**INFORME DE VISITA DE CONTROL
N° 004-2025-OCI/0405-SVC**

**VISITA DE CONTROL
MUNICIPALIDAD DISTRITAL DE GROCIO PRADO
GROCIO PRADO, CHINCHA, ICA**

**“MEJORAMIENTO DEL SERVICIO DE MOVILIDAD
URBANA EN PSJE. YATACO HASTA CA. SAN BENITO
DEL DISTRITO DE GROCIO PRADO DE LA PROVINCIA
DE CHINCHA DEPARTAMENTO DE ICA”
CON CÓDIGO ÚNICO DE INVERSIONES N° 2586542**

Imágenes n.ºs del 9 al 16
Inadecuado mantenimiento de tránsito temporal y seguridad vial en obra

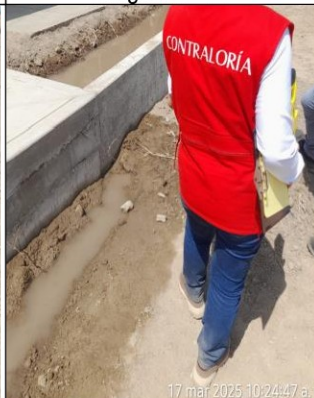
En las imágenes se aprecia el punto de inicio de la obra (prog. 0+000), tramo intermedio de la obra y tramo final (prog. 0+835) sin seguridad vial (tranqueras, cintas de seguridad, cono para tráfico, malla de seguridad) que delimite la zona de trabajo y la libre circulación en obra.		
Imagen n.º 12	Imagen n.º 13	Imagen n.º 14

Imagen n.º 22

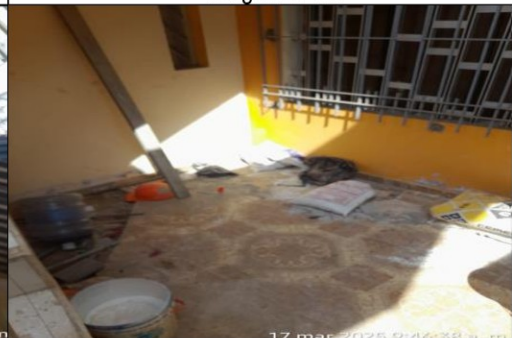
- Además, esta comisión de visita de control ingresó a la oficina y almacén de la obra, pudiéndose verificar la inexistencia de recursos para respuesta ante emergencias en seguridad y salud en el trabajo, tales como: botiquín para la obra, camilla de emergencia, extintor de polvo químico seco. Lo mencionado se evidencia en las siguientes imágenes:

Se evidencia la oficina de la obra en sus diferentes ángulos (ingreso, fondo y laterales) en la cual sólo se encuentra un escritorio, sillas; así como, algunos materiales que se utilizarán en la ejecución de la obra.

Plano DCP-01 detalle de sección de sardinel sumergido.

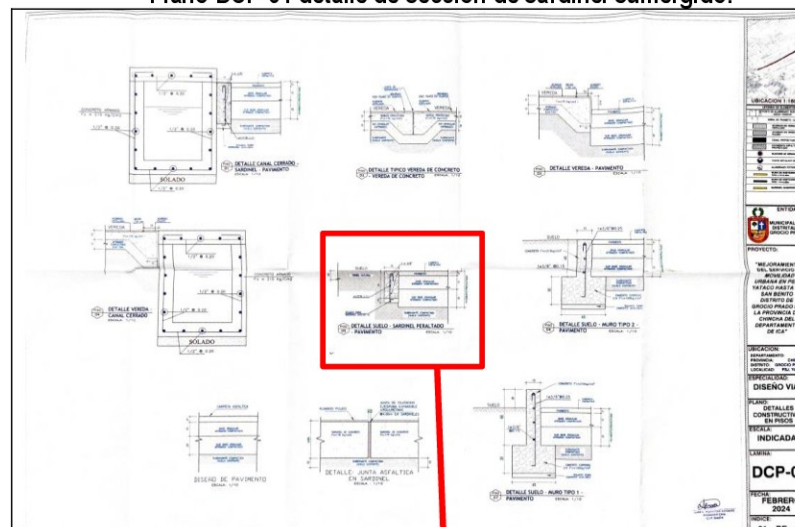
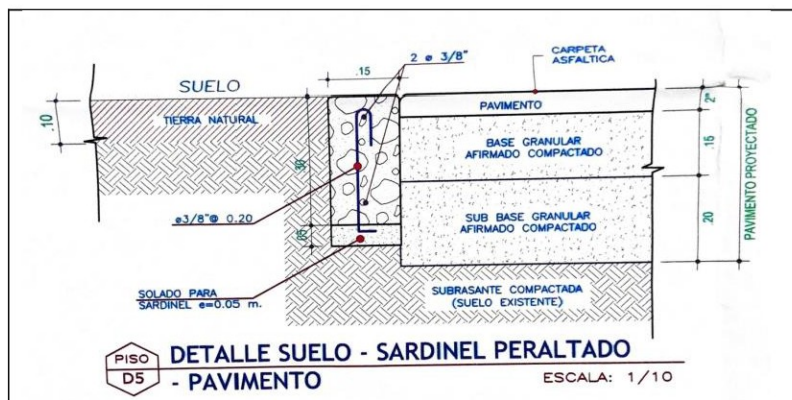
Sin embargo, en el Plano DCP-01, del expediente técnico aprobado mediante Resolución de Gerencia Municipal n.º 079-2024-MDGP/GM de 22 de febrero de 2024, establece las dimensiones del sardinel sumergido, según siguiente detalle:

En las imágenes se evidencia la instalación del acero en sardinel sumergido con las siguientes medidas: altura de acero transversal $h = 20$ cm., espaciamiento de acero transversal $e_t = 23$ cm., espaciamiento de acero longitudinal $e_l = 10$ cm., medidas que difieren con lo establecido en la planilla de metrados y del Plano DCP-01 del expediente técnico.

Plano DCP-01 muestra detalle de diseño de canal cerrado +0.15 a nivel de pista.

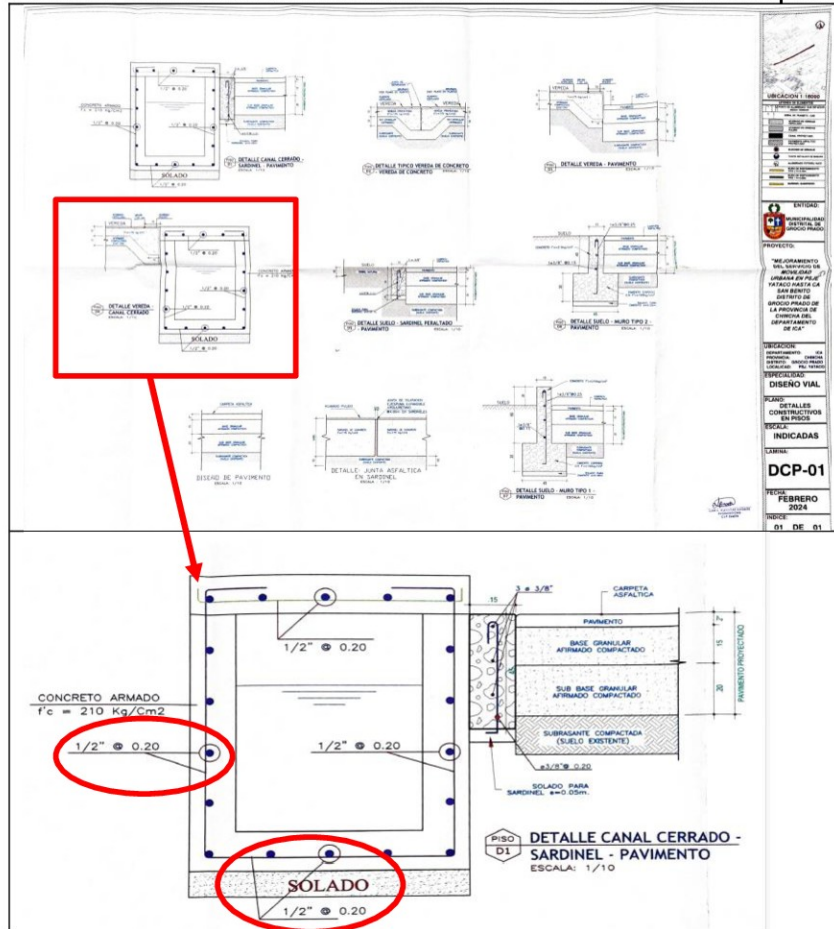
Durante la visita de inspección a la obra, la comisión de visita de control pudo evidenciar la estructura de un canal cerrado +0.15 a nivel de pista, en el cual se verificó la colocación de acero longitudinal de 3/8" en los muros que difiere con el diseño establecido en el Plano DCP-01; lo señalado se muestra en la siguiente imagen:

Se observa en canal cerrado el acero transversal de 3/8" de diámetro, el mismo que difiere con el Plano de DCP-01 del expediente técnico.

Al respecto, el expediente técnico contiene el Plano DCP-01, el cual detalla el acero transversal y longitudinal de $\frac{1}{2}$ " tanto en losa inferior, muros y losa superior para canal cerrado +0.15 a nivel de pista, según se detalla a continuación:

Plano ECC-01 del expediente técnico indica la sección del canal cerrado +0.15 a nivel de pista.

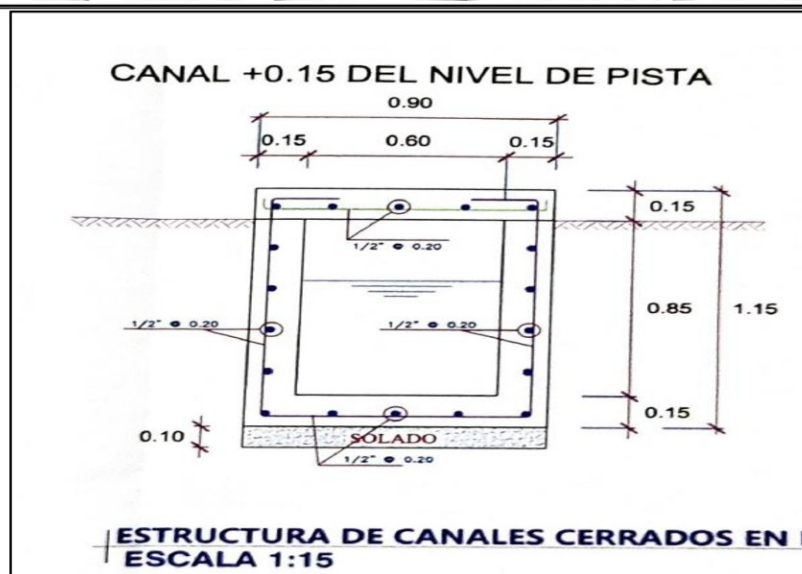
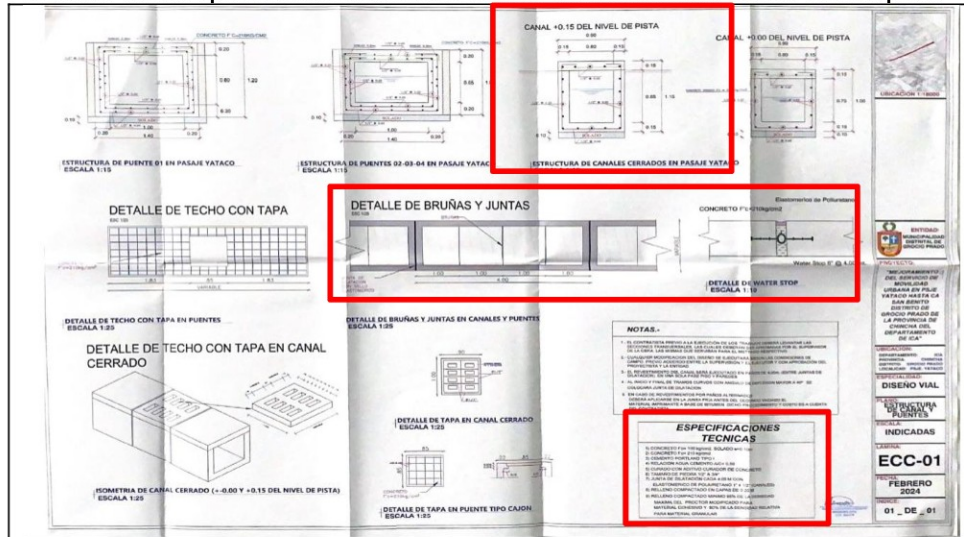
Al respecto, en el plano ECC-01 del expediente técnico, se puede verificar la sección del canal cerrado +0.15 a nivel de pista, estructura que determina la profundidad, ancho interior de canal; así como el espesor de los muros e instalación del acero; asimismo, se denota el detalle de las juntas de dilatación en canal y considera el water stop y sello elastomérico de poliuretano en juntas para canal entre otras indicaciones, como se muestra a continuación:

Imágenes n.ºs 63 al 97
Muros de sostenimiento tipo 1 con deficiencias constructivas.

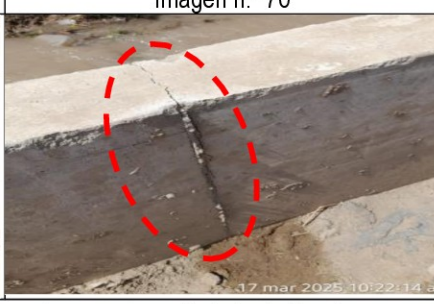
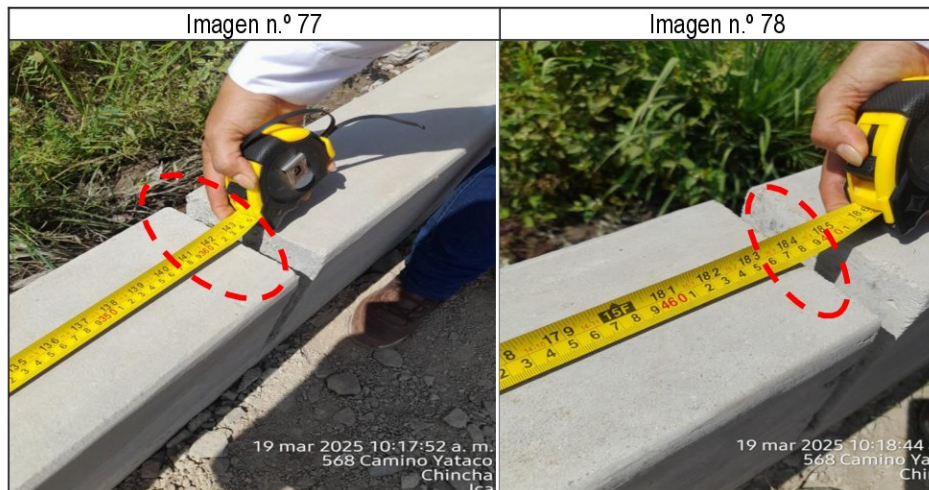
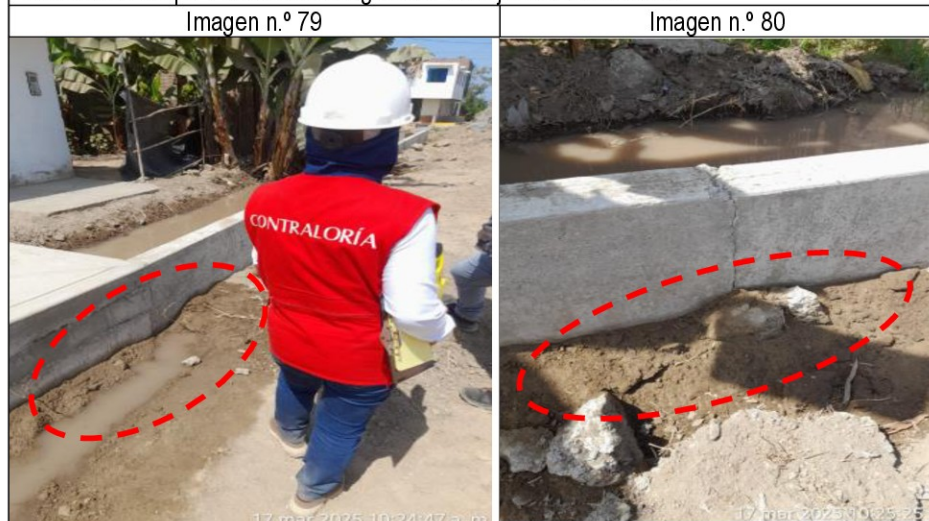
Imagen n.º 63  Se aprecia un tramo de muro de sostenimiento tipo 1 con fracturas diagonales.	Imagen n.º 64  En esta imagen se aprecia otra sección de muro de sostenimiento tipo 1 con fractura diagonal.
Imagen n.º 65  En la imagen se constata el muro de sostenimiento tipo 1 con rajadura vertical.	Imagen n.º 66  Unión de muro de sostenimiento tipo 1 y muro de sostenimiento tipo 2 con presencia de fractura vertical.
Imagen n.º 67  Muro de sostenimiento tipo 1 fracturado verticalmente además de presentar cangrejas y residuos de concreto.	Imagen n.º 68  Se aprecia la unión de dos tramos de muro de sostenimiento tipo 1 sin junta de dilatación.
Imagen n.º 69 	Imagen n.º 70 
En las imágenes se observan diferentes tramos de muro de sostenimiento tipo 1 con presencia de rajaduras verticales.

En las imágenes n.º 71 a la 78, se observan diferentes tramos del muro de sostenimiento tipo 1 con cortes verticales de 1" de espesor, con diferentes profundidades y en longitudes variables dejando expuesto el acero transversal y vertical, se advierte que el muro de sostenimiento tipo 1 en toda su longitud no tiene junta de dilatación.

En las imágenes se observa filtraciones emanadas del canal abierto por diferentes tramos del muro de sostenimiento tipo 1 que se encuentran fracturados, rajados y fisurados, perjudicando el área de la vía a ejecutarse.

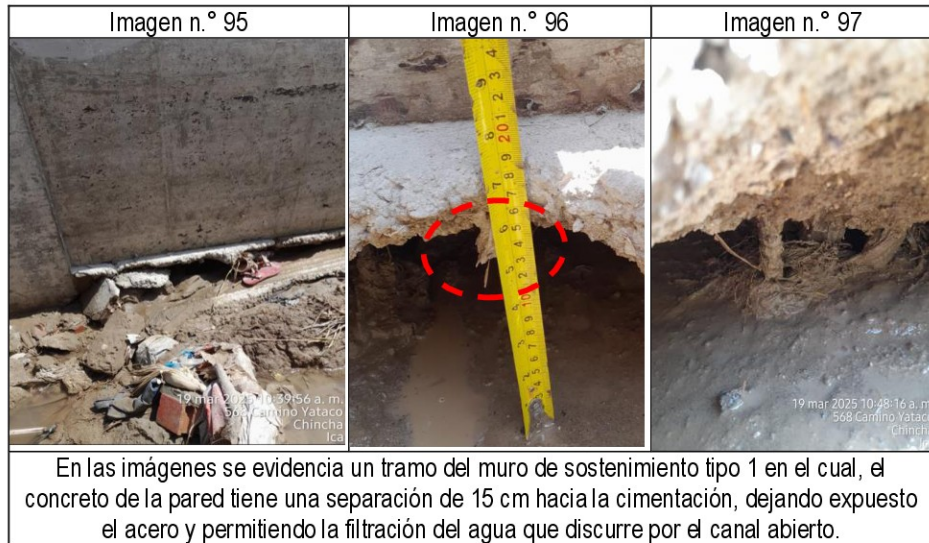
Imagen n.° 89	Imagen n.° 90
En las imágenes se evidencia que se viene tarrajando la parte superior del muro de sostenimiento tipo 1.	
Imagen n.° 91	Imagen n.° 92
Sección de muro tipo 1 con espaciamiento de acero transversal a 20 cm., el cual difiere de lo establecido en el Plano DCP-01 del expediente técnico.	En la imagen se aprecia acero horizontal del muro de sostenimiento tipo 1 expuesto sobre losa de acceso peatonal.
Imagen n.° 93	Imagen n.° 94
En la imagen se evidencia el desplazamiento del concreto en la parte inferior de un tramo del muro de sostenimiento tipo 1.	En un tramo del muro de sostenimiento tipo 1, se verifica la altura de cimentación de 20 cm., el mismo que difiere de lo establecido en el Plano DCP-01

Imagen n.° 98
Plano DCP-01 indica diseño de los muros de sostenimiento tipo 1 y tipo 2.

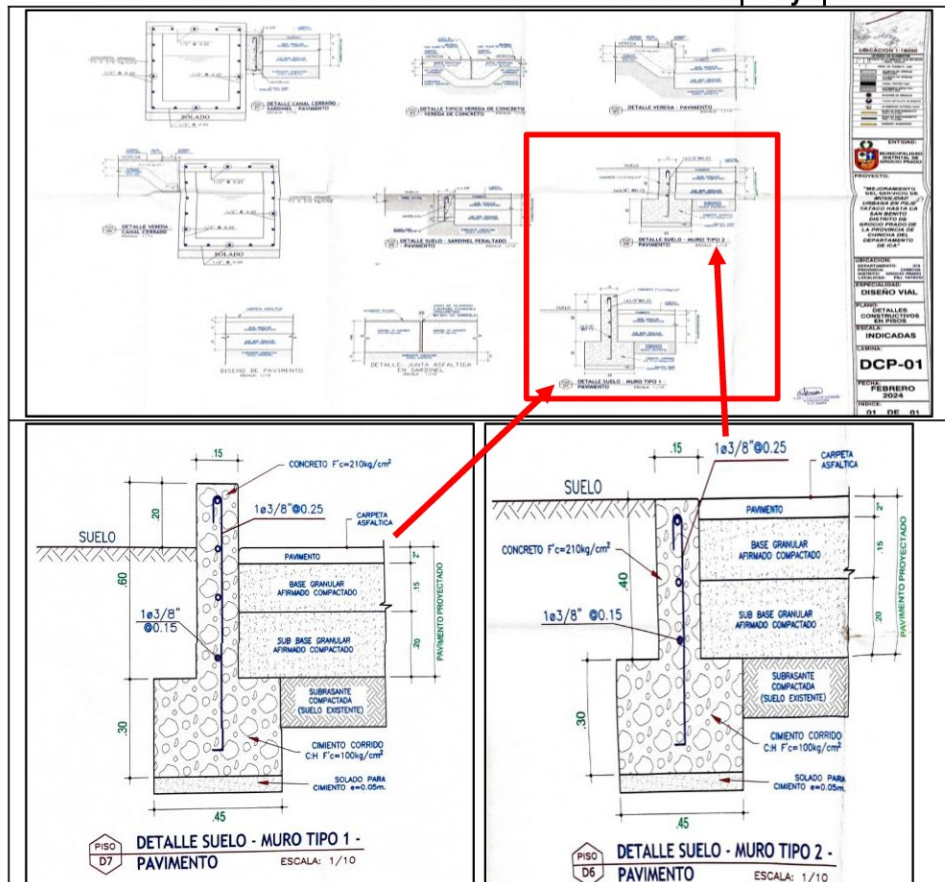
El expediente técnico contiene el Plano DCP-01 en el que se puede identificar los muros de sostenimiento tipo 1 y tipo 2; respecto al muro de sostenimiento tipo 1 el diseño establece las dimensiones de la sección del muro de sostenimiento a ejecutarse en obra, tal como se muestra a continuación:
